PARECER N° 196/2022/VABR/GFIC/SIA
PROCESSO N° 00058.020738/2022-41
INTERESSADO: GOVERNO DO ESTADO DE PERNAMBUCO / SECRETÁRIA DE INFRAESTRUTURA E RECURSOS HÍDRICOS

ASSUNTO: Avaliação quanto às condições operacionais da Pista de Pouso e Decolagem do aeródromo público de Fernando de Noronha/PE (SBFN – CIAD PE0003)

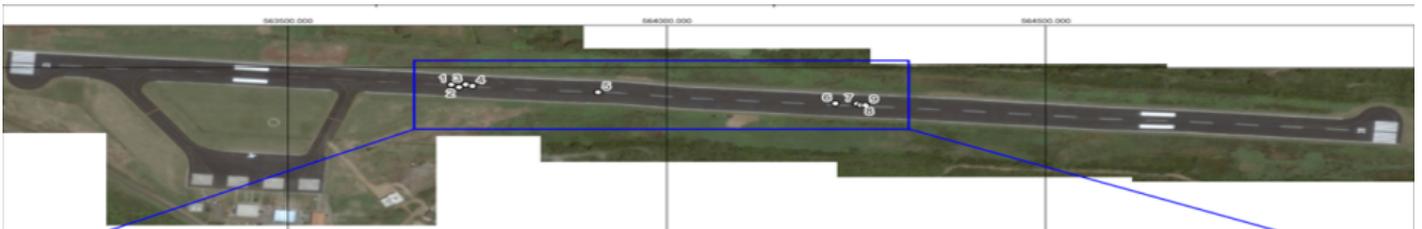
3.2.2.2. Como a metodologia empregada não é usual para pistas de aeródromos se faz necessária uma avaliação constante de desempenho do pavimento após a durante e após as obras de restauração.

3.2.2.3. Outra questão relevante que deve ser considerada na execução da pista com esta metodologia é a possível geração de irregularidades no pavimento caso os panos sejam muito pequenos e não haja um acompanhamento topográfico minucioso.

Identificação dos 9 pontos em que foram realizadas obras emergenciais

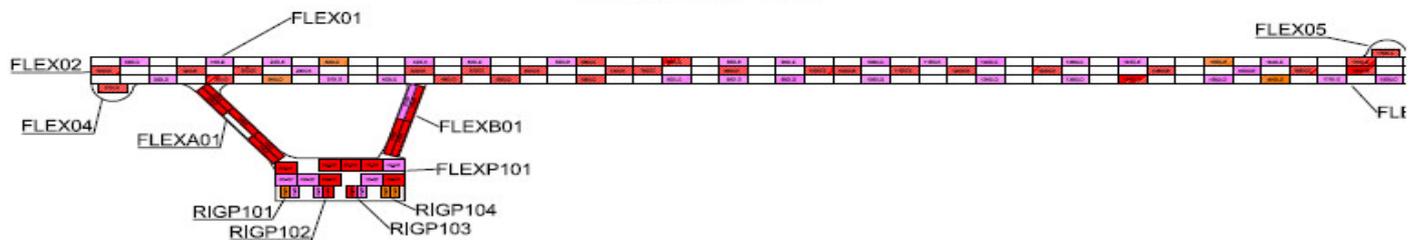
3.2.3.1. A identificação das 9 áreas em que foram realizados os trabalhos emergenciais, de acordo com a imagem apresentada, estão na porção central da pista. Cabe ainda esclarecer, que o trabalho de PCI é feito de forma amostral, sendo que foram coletados dados de 19 de 46 (aproximadamente 41%) seções da porção central da pista de pouso e decolagem. Da figura abaixo observa-se, que os resultados apresentados pelo relatório da Infraero constam uma boa parcela da extensão da pista de pouso e decolagem com índice PCI classificado como "péssimo".

3.2.3.2. Destaca-se, que os trabalhos emergenciais foram focados em poucas áreas, sendo naturalmente insuficientes para trazer alteração significativa nos resultados finais da avaliação PCI realizada.
